RESOLUCIÓN N°

POR MEDIO DE LA CUAL SE OTORGA UN PERMISO DE VERTIMIENTOS Y SE ADOPTAN OTRAS DETERMINACIONES

Que técnicos de la Corporación procedieron a evaluar la información presentada, generándose el Informe Técnico N° **IT-05816-2025** del 26 de agosto de 2025, dentro del cual se formularon las siguientes observaciones y conclusiones las cuales son parte integral del presente acto:

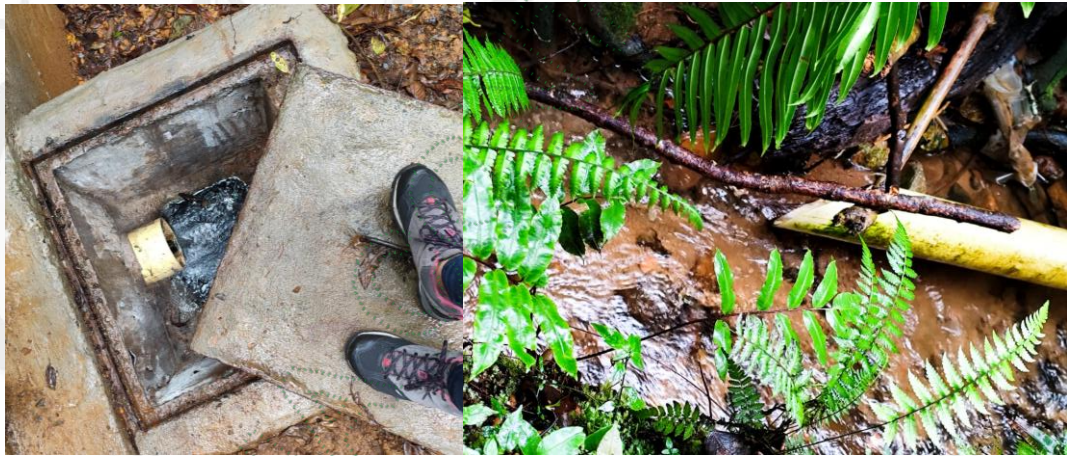
El sistema de tratamiento de aguas residuales - Colectivo, que recolecta las aguas residuales de los predios con viviendas ya construidas numerados desde el 1 hasta el 12 y desde el 18 hasta el 25, está fabricado en mampostería, cuenta con dos sedimentadores y un filtro de anaerobio de flujo ascendente, con una caja de inspección, y su descarga es realizada a la quebrada Sin Nombre. Al ser abierta la caja de inspecciones, se percibieron olores ofensivos, aunque no se evidencia encharcamientos o saturación del suelo que indiquen fugas, se observó cierto deterioro en las paredes del sistema de tratamiento, frente a lo anterior el interesado presento propuesta de repotenciación la cual fue evaluada dentro de este informe.

El sistema de tratamiento de aguas residuales colectivo descarga su efluente en la quebrada Sin Nombre que discurre por uno de los linderos del predio de la parcelación.
